湖北高基模具科技有限公司
湖北高基模具高品质系列模具材料和模具
锻造产品项目

安全验收评价报告

南昌安达安全技术咨询有限公司

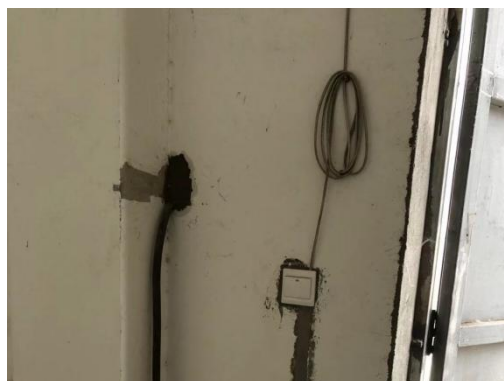
10、低压配电室未配备灭火器。

低压配电室已配备灭火器。

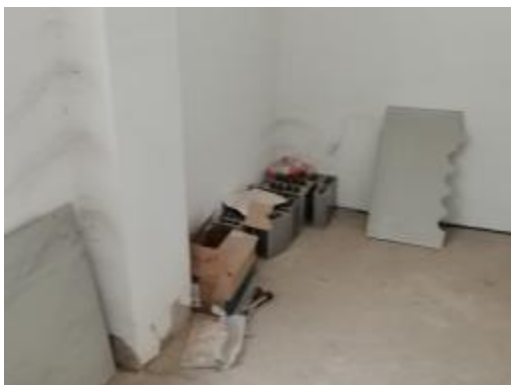
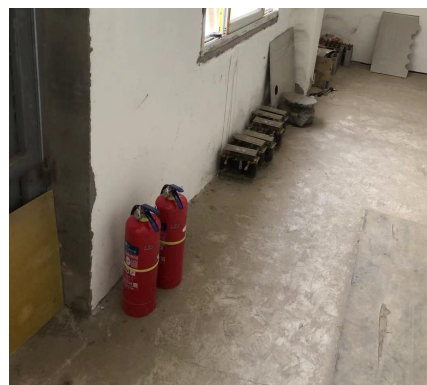
12、高压配电室未配备灭火器。

高压配电室已配备灭火器。
